Uwagi Stowarzyszenia Inwestycje dla Poznania do koncepcji II etapu trasy tramwajowej na Naramowice

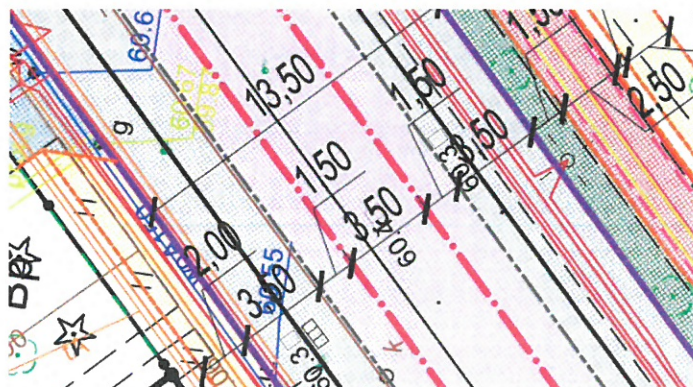
3. **Węzeł przesiadkowy Garbary:** wnioskujemy o dodanie awaryjnego wyjazdu autobusów na północ z pętli Garbary. Aby nie wprowadzać dodatkowej fazy świateł na skrzyżowaniu z ul. Armii Poznań, można np. wprowadzić możliwość lewoskrętu dla autobusów od strony „pętli parkingowej” w torowisko, zaraz za przystankiem w kierunku północnym, przez projektowany krótki pas zieleni [rysunek]. Ewentualnie dodać miejsce postojowe/przystanek dla autobusu w rejonie ww. „pętli parkingowej”.

Zdjęcie: zabytkowy mur w południowej części węzła „Małe Garbary”, który wskazano jako przeszkodę dla realizacji przystanku autobusowego pośrodku jezdni

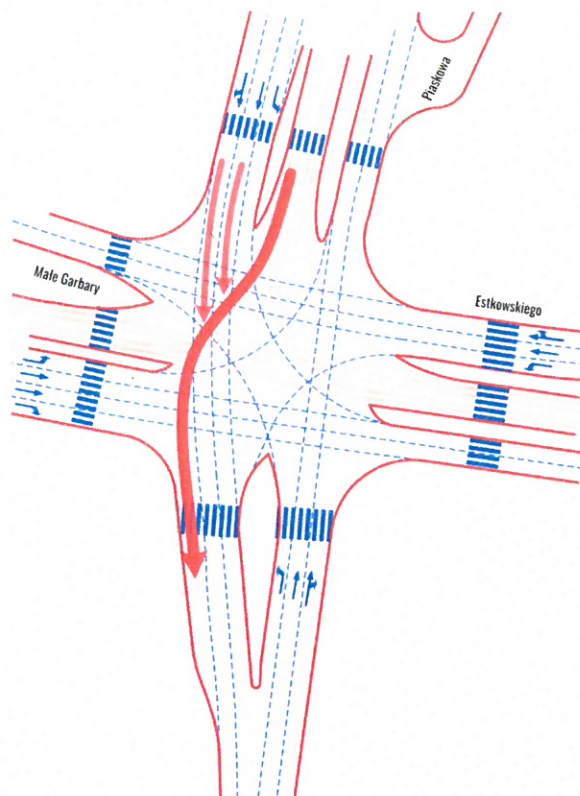
15. **Południowy zjazd z węzła Małe Garbary:** zjazdowy przystanek autobusowy (ten w kierunku placu Bernardyńskiego) **powinien być na środku jezdni (a nie po stronie zachodniej)** – inaczej konieczna jest dodatkowa, specjalna faza świateł, która umożliwi autobusowi zjazd od północy (z torowiska położonego na środku drogi) na przystanek położony po zachodniej stronie drogi. Takie rozwiązanie naszym zdaniem utrudni ruch na tym i tak już dość skomplikowanym skrzyżowaniu, będzie miało niekorzystny wpływ na jego przepustowość, na czym ucierpią wszyscy uczestnicy ruchu.

Możliwe jest zamieszczenie pełnowymiarowego przystanku bez naruszania zabytkowego murku, o którym była mowa na spotkaniu konsultacyjnym.

Przykładowe opcje realizacji tego zamysłu:

- budowa pełnowymiarowego przystanku o długości 45 metrów (pod przyszłe przedłużenie trasy tramwajowej w kierunku południowym)
- budowa przystanku tylko dla autobusów (ok 20-25 metrów): tutaj, jeśli się uprzeć, można nawet zachować dwa wlotowe pasy ruchu w śródmiejski odcinek ul. Garbary

Rysunek: chaos na planszy projektowej (wokół pętli Wilczak)

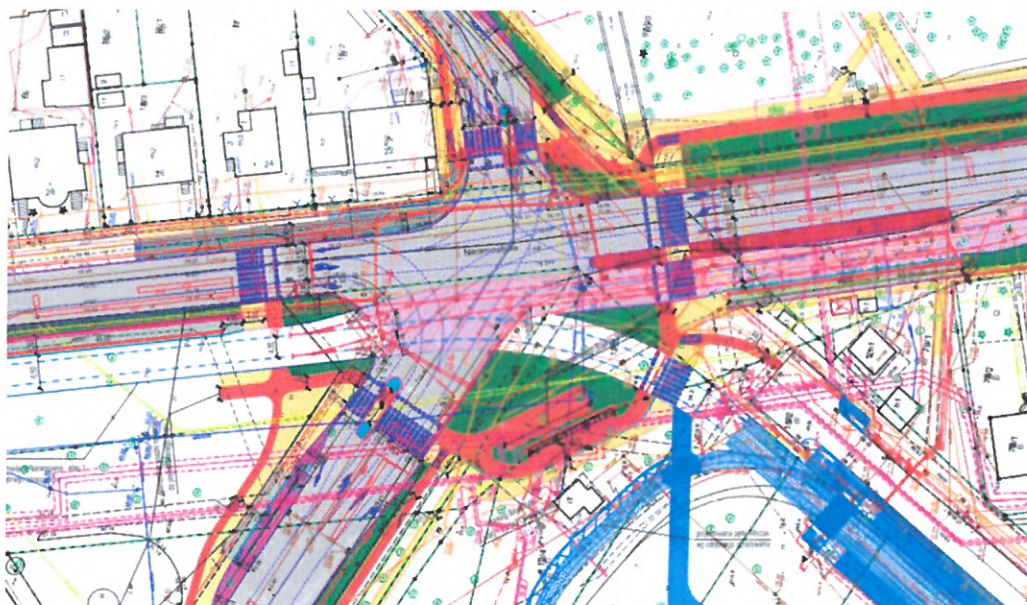
Jeszcze jedna uwaga dodatkowa. Udostępnione w ramach konsultacji społecznych pliki pdf są ciężkie i trudno czytelne, przeciętny komputer biurowy ma spore problemy z ich wyświetleniem, nie mówiąc już o przesuwaniu (na sprzęcie typu Macbook Air trzeba czekać nawet kilkanaście sekund aż przesunięty dokument ponownie się wczyta!). Pdf-y zawierają mnóstwo niepotrzebnych warstw (jak np. sieci podziemne, kable), które dla przeciętnego Kowalskiego wyglądają jak losowe kreski rozsiane po planszy i utrudniają jej odczytanie. Nam nie udało się nawet znaleźć legendy do plików. O zbytnim skomplikowaniu udostępnianych plików pisaliśmy już w 2013 r. przy „konsultacjach” społecznych układu drogowego wokół nowego dworca kolejowego. Już wtedy uważaliśmy, że tak złożone, ciężkie pliki, z dużą ilością niepotrzebnych informacji przyczyniają się jedynie do odstraszenia mieszkańców od brania udziału w konsultacjach. Szkoda, że od tego czasu niewiele się w tej kwestii zmieniło – a przecież edycja pliku pdf, usunięcie zbędnych warstw i ewentualna konwersja do formatu graficznego to dla profesjonalisty niewiele pracy.
